ZMĚNOVÝ LIST pro změny dle § 222 odst. 4 ZZVZ		
	Název stavby:	Rekonstrukce západního vstupního prostranství do areálu Kamencového jezera z ulice Přemyslova a městské pláže, ev.č. d202200327	
	Číslo Změnového listu:	ZL 40	
	Číslo SO/PS:	SO 01	
Název stavebního objektu/provozního souboru:	KOMUNIKACE, PARKOVIŠTĚ, VEŘEJNÉ PROSTRANSTVÍ		
Objednatel:	STATUTÁRNÍ MĚSTO CHOMUTOV	Zhotovitel:	Společnost Kamencové jezero – Přemyslova
Předmět změny:	Prodloužení vjezdové brány, změna typu oplocení a doplnění elektrického otevírání vrat		
Iniciátor změny:	Zhotovitel/Objednatel		
Popis změny: (popis předmětu změny, specifikace, zda jde o změny položek, kvality, rozměrů, termínů či dodatečné/neprovedené práce a zdůvodnění pro zařazení do patřičného odstavce § 222 nebo § 100)	Zdůvodnění změny: 1. Prostor pro osazení turniketů SO 05 dle ZDS je limitovaný posuvnou bránou (kratší část) a je nedostatečný k umístění požadovaného počtu Objednatelům vybraných turniketů (turnikety jsou řešeny samostatným projektem Objednatel), což bylo zjištěno dodavatelem turniketů při zahájení realizace turniketů. Dle návrhu AD a odsouhlasení Objednatel se posunul středový sloupek mezi posuvnou bránou pro návštěvníky a v

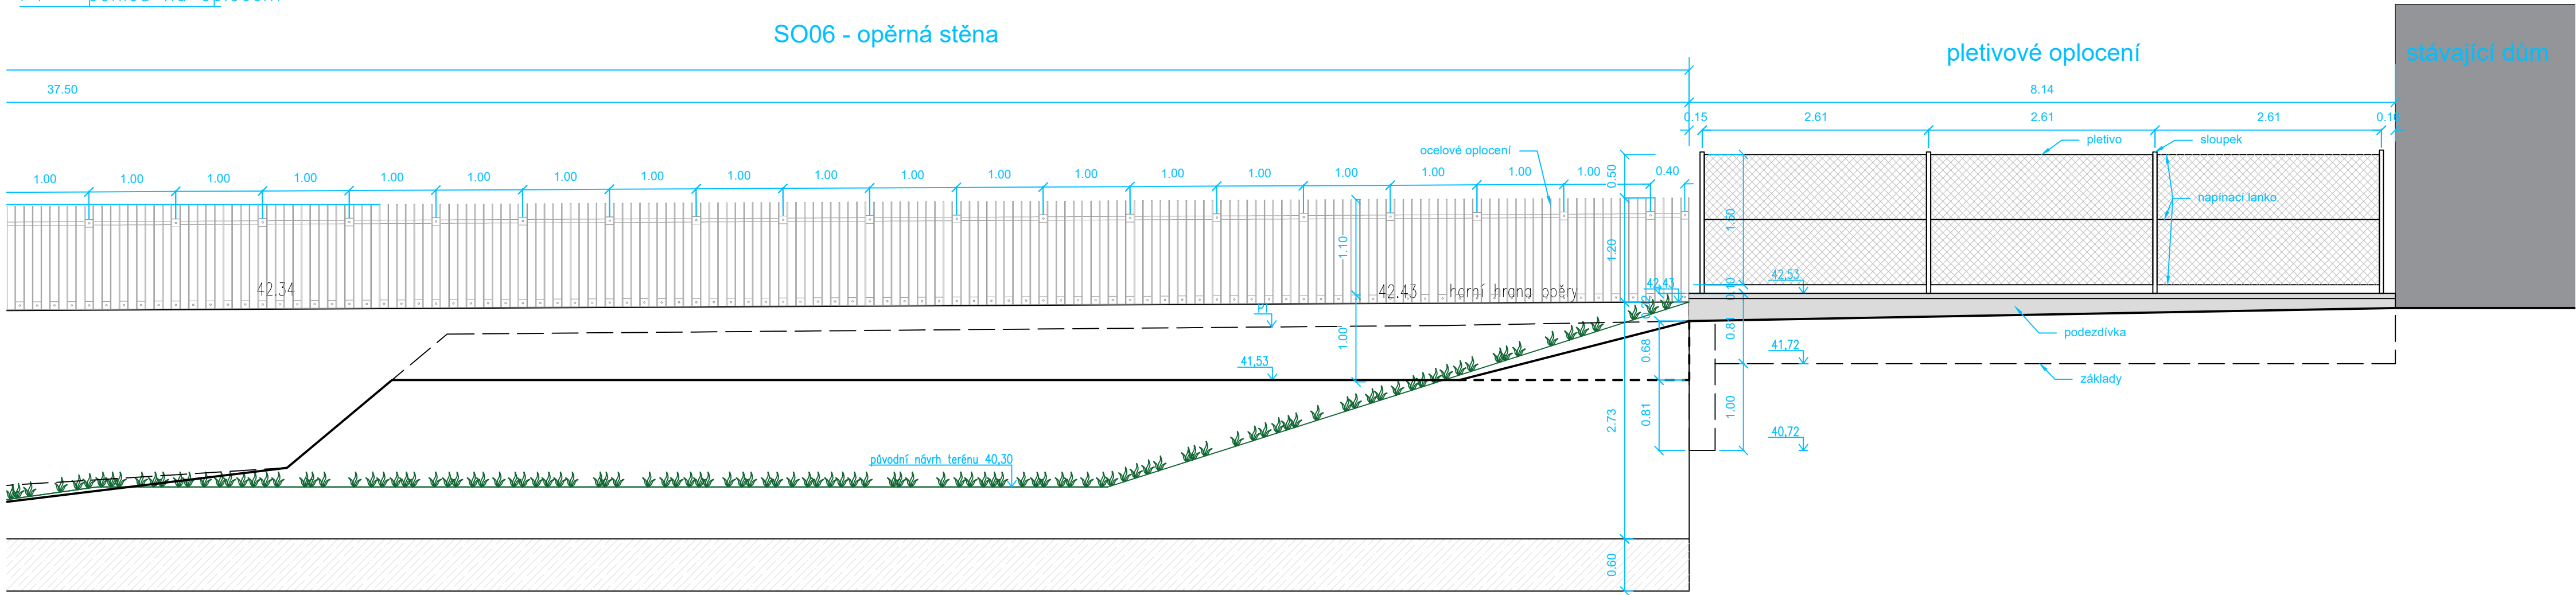
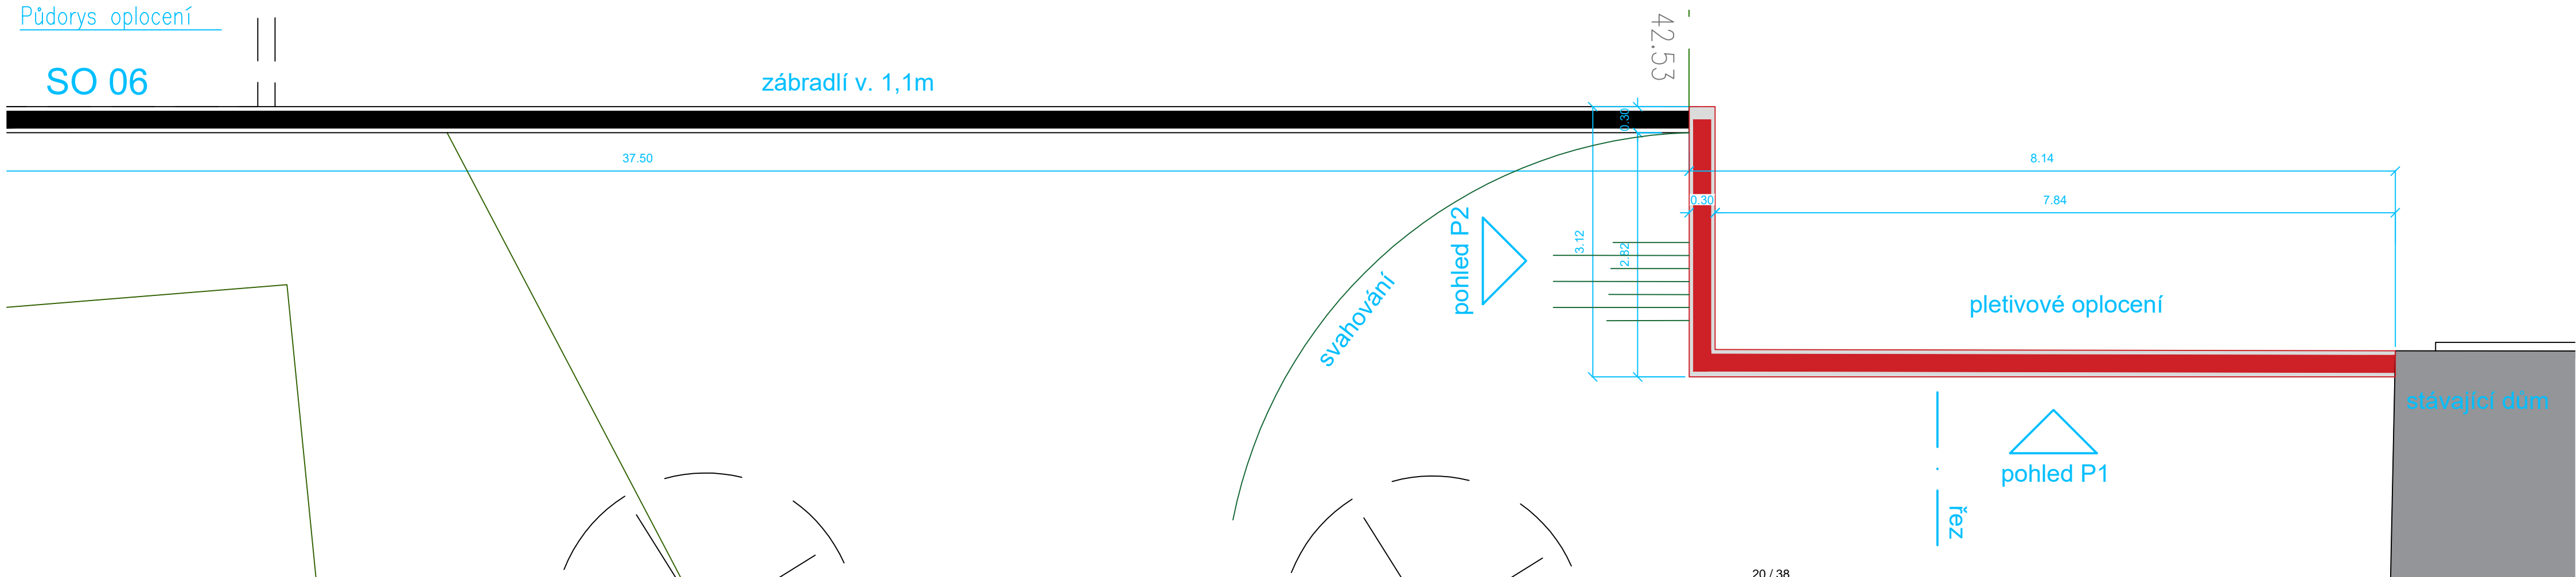
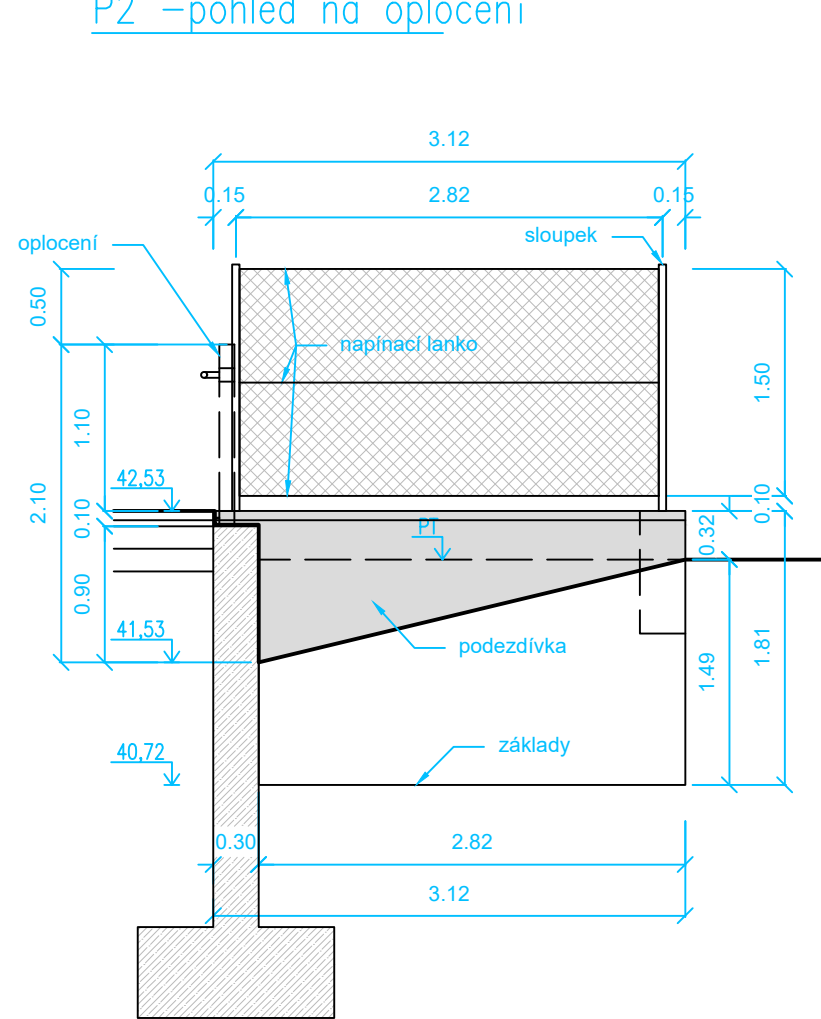
Z důvodu nízkého terénu za opěrnou stěnou A1 a možnosti přejezení zábradlí v těchto místech, navrhl AD odkopat terén za touto opěrnou zdí co možná nejnižší. Z tohoto důvodu bylo nutné v místě napojení pletivového oplocení na zábradlí opěrné zdi zhotovit základy pod pletivové oplocení ze ztraceného bednění, které defacto tvoří opěrnou stěnu terénu za pletivovým oplocením. Dále se upravilo skutečné množství osazených sloupků oproti rozpočtu.

Z důvodu nízkého terénu za opěrnou stěnou A1 a možnosti přelezení zábradlí v těchto místech, navrhl AD odkopat terén za touto opěrnou zdí co možná nejnižší. Z tohoto důvodu bylo nutné v místě napojení pletivového oplocení na zábradlí opěrné zdi zhotovit základy pod pletivové oplocení ze ztraceného bednění, které defacto tvoří opěrnou stěnu terénu za pletivovým oplocením. Dále se upravilo skutečné množství osazených sloupků oproti rozpočtu.

2. Z důvodu nízkého terénu za opěrnou stěnou A1 a možnosti přelezení zábradlí v těchto místech, navrhl AD a Objednatel odsouhlasil odkopat terén za touto opěrnou zdí co možná nejnižší. Z tohoto důvodu bylo nutné v místě napojení pletivového oplocení na zábradlí opěrné zdi zhotovit základy pod pletivové oplocení ze ztraceného bednění, které defacto tvoří opěrnou stěnu terénu za pletivovým oplocením. Dále se upravilo skutečné množství osazených sloupků oproti rozpočtu. AD souhlasí s provedením.

Rozvinutý pohled na zavřenou posuvnou bránu

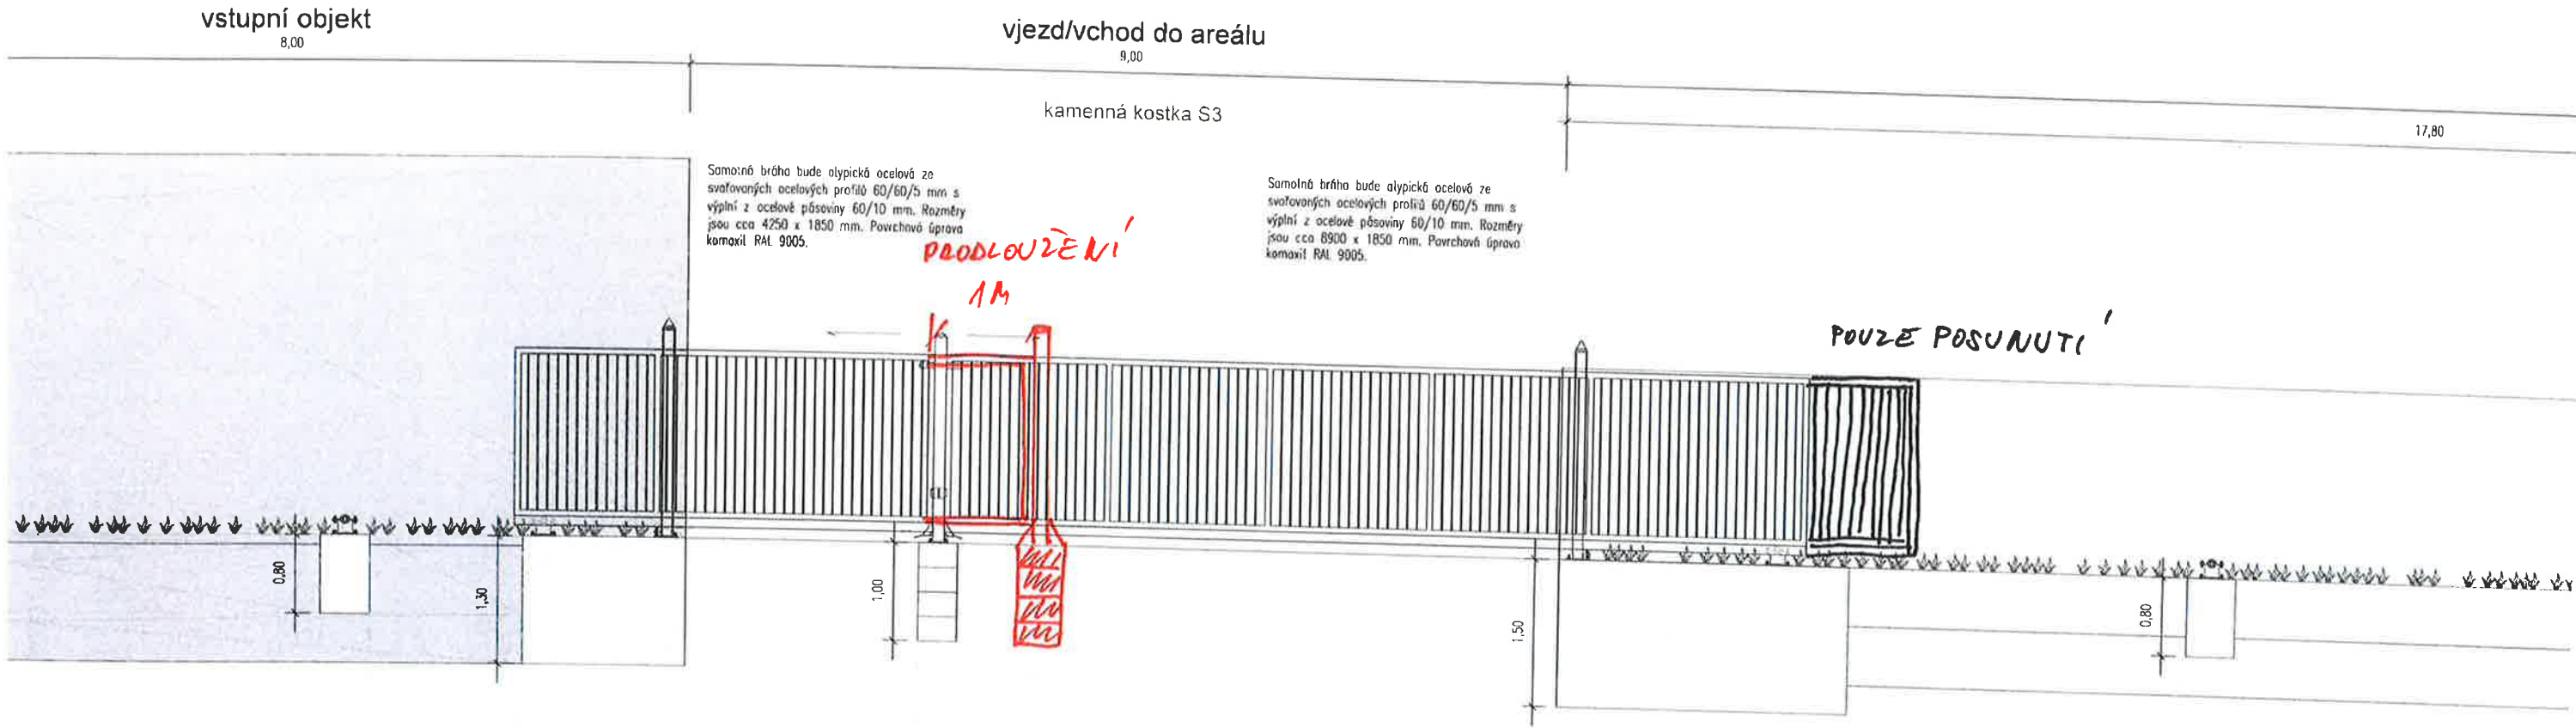
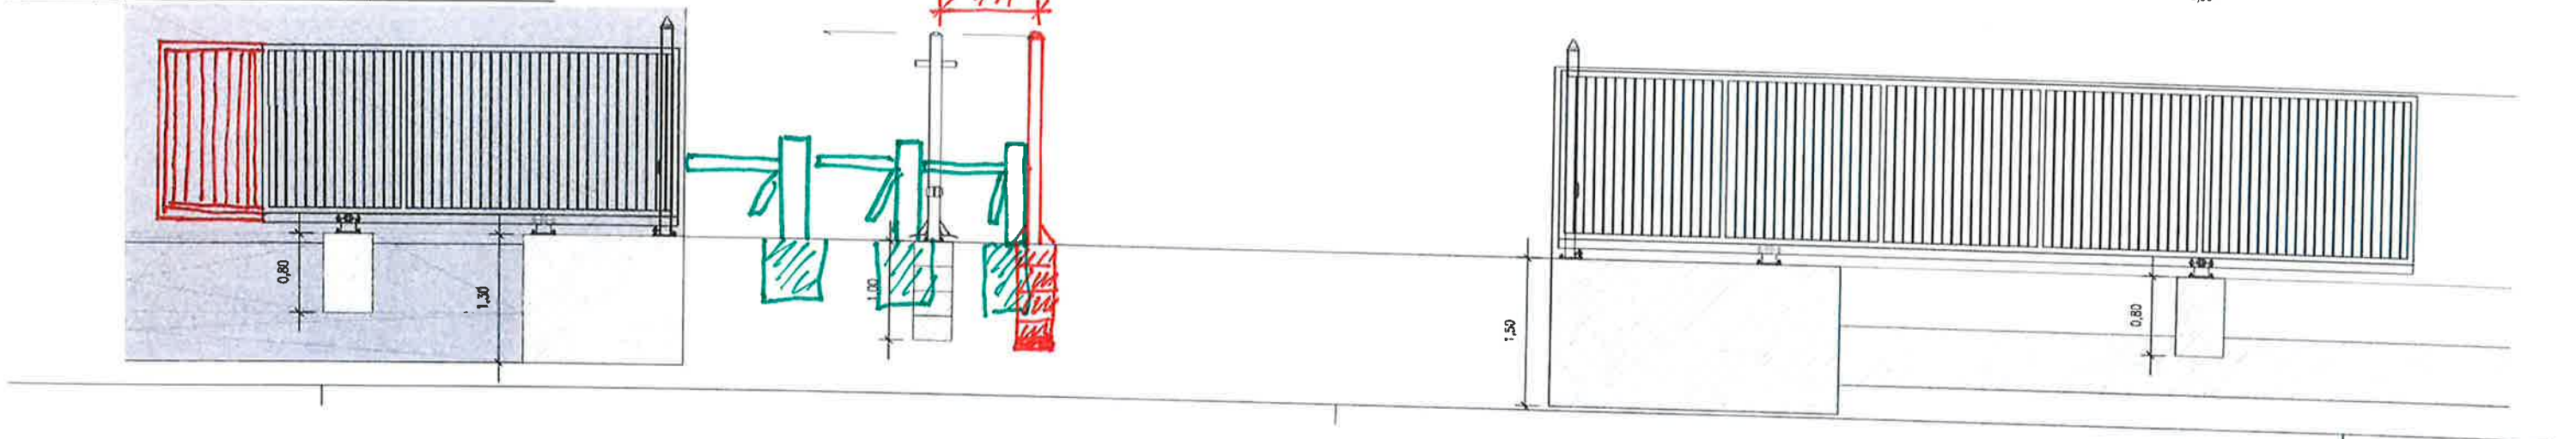
Prostor pro osazení turniketů je limitovaný posuvnou bránou (kratší část) a je nedostatečný k umístění požadovaného počtu turniketů. Dle návrhu AD se posunul středový sloupek mezi posuvnou bránou pro návštěvníky a velkou posuvnou bránou pro auta o metr k opěrné zdi. Z tohoto důvodu bylo nutné prodloužit malou posuvnou bránu o 1 m. Protože brána již byla vyrobená a v požadované povrchové úpravě, bylo nutné bránu opískovat, navařit prodloužení, znovu pozinkovat a nalakovat.

Prostor pro osazení turniketů je limitovaný posuvnou bránou (kratší část) a je nedostatečný k umístění požadovaného počtu turniketů. Dle návrhu AD se posunul středový sloupek mezi posuvnou bránou pro návštěvníky a velkou posuvnou bránou pro auta o metr k opěrné zdi. Z tohoto důvodu bylo nutné prodloužit malou posuvnou bránu o 1 m. Protože brána již byla vyrobená a v požadované povrchové úpravě, bylo nutné bránu opískovat, navařit prodloužení, znovu pozinkovat a nalakovat.

1. Prostor pro osazení turniketů dle ZDS je limitovaný posuvnou bránou (kratší část) a je nedostatečný k umístění požadovaného počtu turniketů. Dle návrhu AD a odsouhlasení Objednatele se posunul středový sloupek mezi posuvnou bránou pro návštěvníky a velkou posuvnou bránou pro auta o metr k opěrné zdi. Z tohoto důvodu bylo nutné prodloužit malou posuvnou bránu o 1 m (viz. PD změny). AD souhlasí s provedením.
